[30] [통보] 사항

1. 제 목 : 부대복리시설 설계불합리 사항 개선
2. 조치부서 : ○○지역본부
3. 관 련 자 :
4. 내 용 :

○○지역본부 관할 ■■■■■권A-2BL 아파트 건설공사 1공구(행복·국민 820호)는 '17.12.26 00 건설(주) 외 1개사와 공동계약 체결하여 '17.12.29. 착공하였고 '20.03.12. 준공예정인 지구로서, 현재 아파트 기초공사가 진행 중에 있다.

[그림 5] 보육시설 양방향 대피동선 개선필요 사항

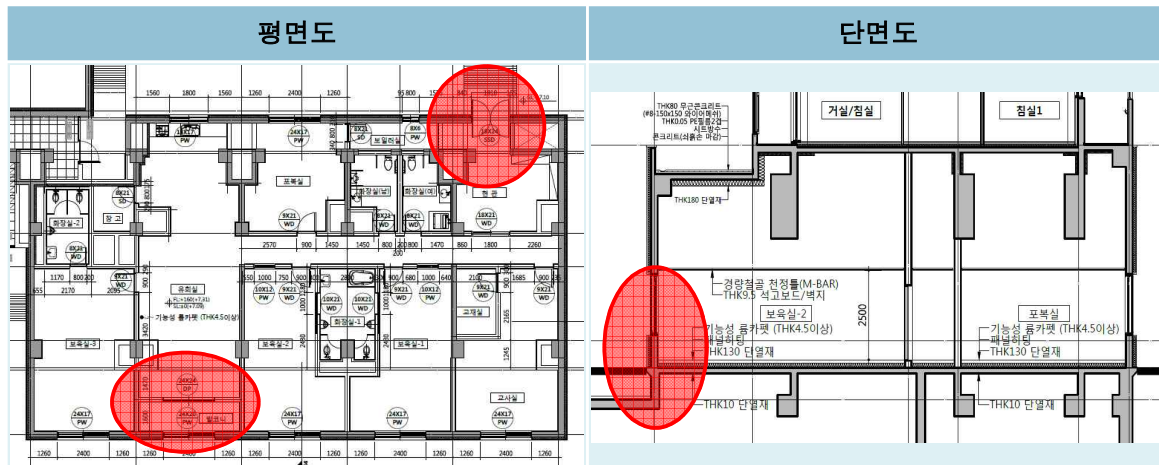
아파트 단지내에 보육시설은 「영유아보육법 시행규칙 9조 별표1」의 어린이집의 설치기준⁴⁷⁾에 따라 비상시 양방향으로 피난할 수 있는 구조로 설계하여야 하고, 출구는 가급적 지면과 맞닿도록 하여 유사시 원활한 이동이 가능토록 설계함이 타당하다.

하지만 ■■■■■권A-2BL내 보육시설의 설계를 검토한 결과 관련법령 등은 만족하고 있으나, [그림 5]과 같이 유사시 현관의 반대방향에 설치되어 출구로 이용될 개구부가 지면과 이격되어 유사시 원활한 피난에 지장을 줄 것으로 판단되므로

- ② 어린이집은 비상시 양 방향으로 피난할 수 있어야 하며, 각 층별 출구 및 피난시설 등은 다음의 구분에 따른다.
 - (i) 어린이집이 건물 1층인 경우: 주 출입구 외에 도로 등 안전한 외부 지상과 연결이 가능한 1개 이상의 출구[비상구 또는 유사시 사람의 출입이 가능한 창 또는 개구부(開口部)]를 어린이집 주 출입구의 반대 방향에 설치하거나 장변길이의 2분의 1 이상을 이격하여 설치할 것. 이 경우 출구의 규격은 유효 폭 0.75미터 이상 유효높이 1.75미터 이상이어야 하고, 출구의 최하단은 안전한 외부 지표면부터 1.2미터 이하여야 한다.

본부 내 유사 사업지구의 설계 등을 비교하여 피난동선을 개선함이 바람직하다고 판단된다.

해당지구의 설계불합리 사항이 개선될 수 있도록 보완계획 등을 마련하는 등 선제적으로 조치하시기 바랍니다(통보).

[그림 6] 근린생활시설 바닥슬라브 설계보완 필요 사항

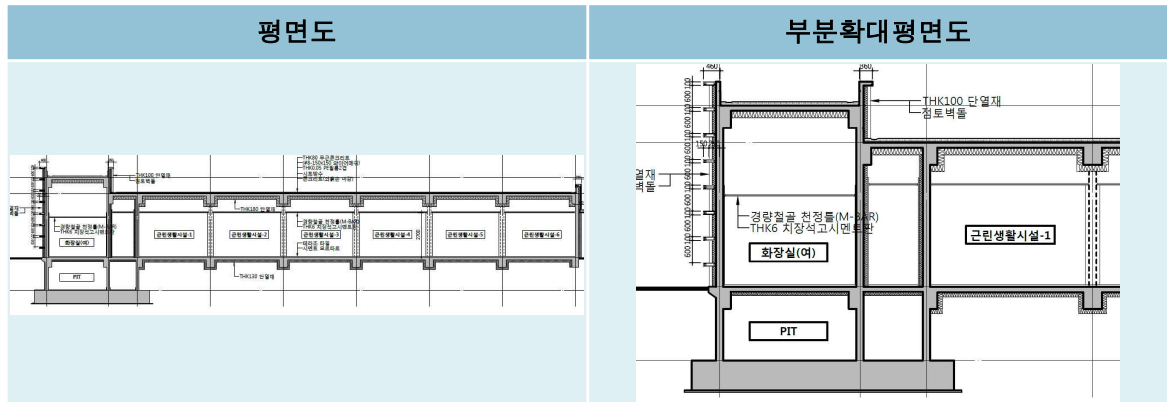
아파트 단지내에 근린생활시설은 분양을 목적으로 설치되는 시설물이므로 고객만족 등을 위해 하자를 미연에 방지할 수 있도록 설계도서의 불합리사항 등을 사전에 검토하여 시공함이 타당하다.

하지만 ■■■■■권A-2BL내 근린생활시설의 설계를 검토한 결과 [그림 6]과 같이 바닥슬라브 하부의 지면과 직접 맞닿는 부위에 단열재 깔기를 반영하였으나, 기초저면의 평탄성 확보 등 품질관리에 어려움이 있고,

또한 바닥판이 지면과 직접 맞닿는 경우 바닥판 균열 시 발생될 수 있는 누수하자를 예방하기 위해 배수관 설치 또는 PIT를 확대하는 등 방수설계를 반영함이 타당한데도 설계에 미적용되어 있어 보완이 필요한 상황이다.
